## PROTOKÓŁ KONIECZNOŚCI

sporządzony po dokonanych przeglądzie stanu muru oporowego okalającego Kościół Farny pw. Św. Katarzyny Aleksandryjskiej w Zgierzu w części przy zachodniej i południowej ścianie prezbiterium kościoła

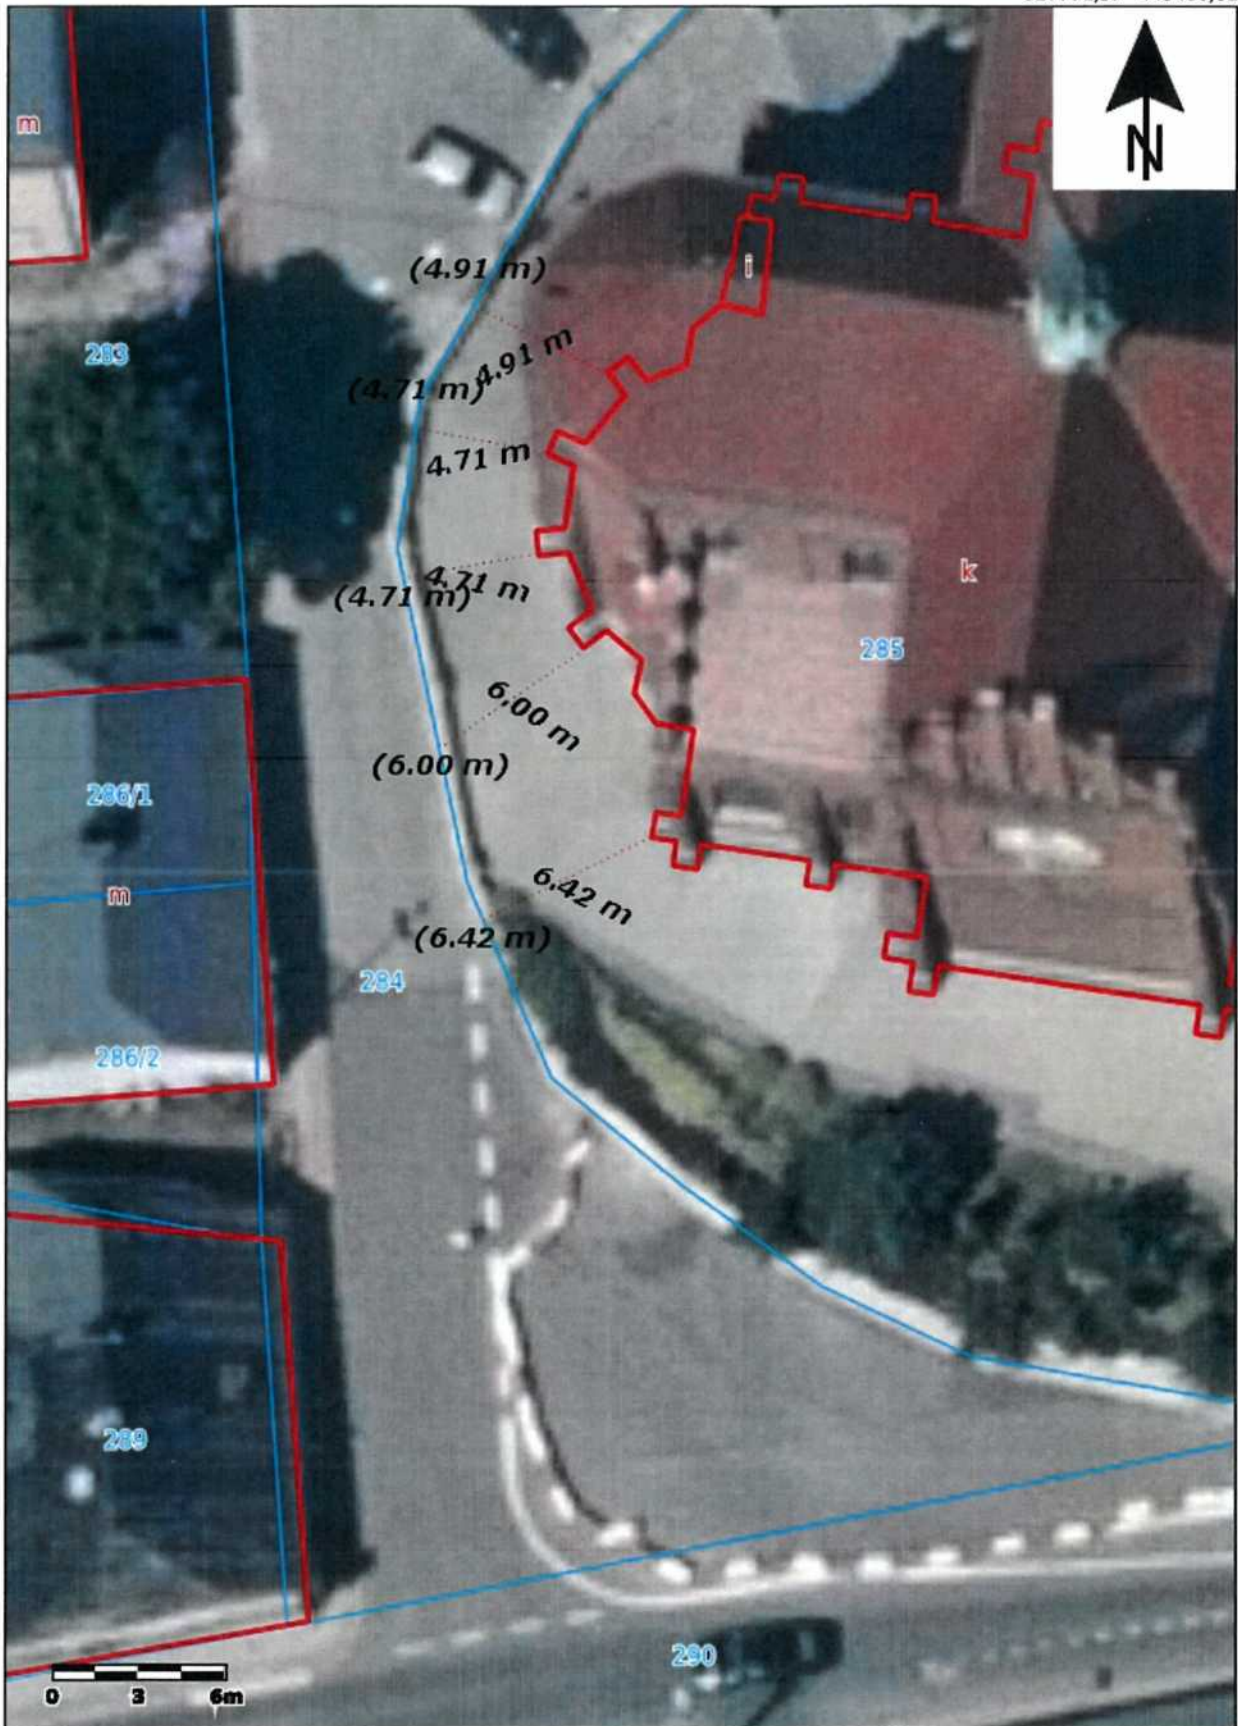
1. Zachodnia część muru oporowego zlokalizowana jest w odległości 4,70÷6,40 m od zachodniej elewacji prezbiterium kościoła.
2. Mur na tym odcinku jest w stanie technicznym złym – awaryjnym.
3. Z uwagi na stan techniczny muru, nie można bezpiecznie przeprowadzić montażu rusztowań na zachodniej elewacji i prowadzić prac na elewacjach zachodniej i południowej części prezbiterium kościoła.
4. Ponadto ustawione rusztowanie nie pozwalałoby na dojazd koparki do części południowej muru (którą to część należy niezwłocznie remontować).

1. Stan techniczny zachodniej części muru zagraża bezpieczeństwu prowadzenia prac przy zachodniej i południowej elewacji prezbiterium.
2. Prace remontowe przy murze należy określić jako prace ratunkowe (konieczne do wykonania natychmiast, bez zbędnej zwłoki) – konieczność ta wynika z bardzo złego stanu technicznego muru, a także bezpośredniego sąsiedztwa drogi dojazdowej do parkingu pomiędzy kościołem i zespołem budynków parafialnych.
3. Prace remontowo-konserwatorskie elewacji, będące przedmiotem postępowania w trybie podstawowym z możliwością negocjacji, zgodnie z przepisami ustawy z dnia 19 września 2019 r. – Prawo zamówień publicznych, będzie można wykonywać bezpiecznie po przeprowadzeniu remontu zachodniej i południowo zachodniej części muru – uwarunkowane jest to między innymi przepisami BHP podczas wykonywania robót budowlanych (Dz. U. z 2003 r. nr 47, poz. 401).
